Акт осмотра кровли из гибкой черепицы на стадии монтажа

№ 348-06.17 от 20 июня 2017 г. Осмотр 2

Тип объекта: Коттедж

Система: Аналог - ТН-ШИНГЛАС Мансарда

Элемент притока воздуха

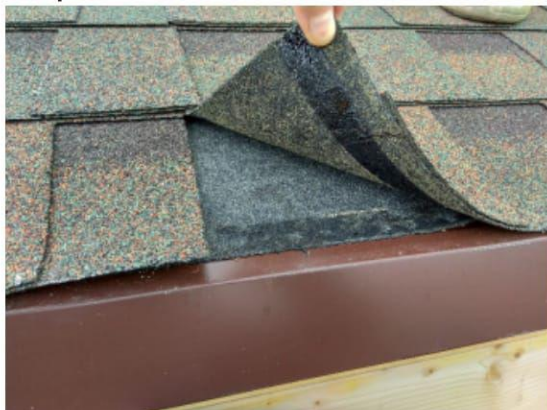
Приток воздуха в вентканал может осуществляться только через разряженный подшив карнизного свеса, так как лобовая доска смонтирована впритык к сплошному основанию. Однако на данный момент приток перекрыт диффузионной мембраной.

Рекомендация:

1. Необходимо вырезать кусок диффузионной мембраны на карнизном свесе, отступив 300 мм. от лобовой доски.
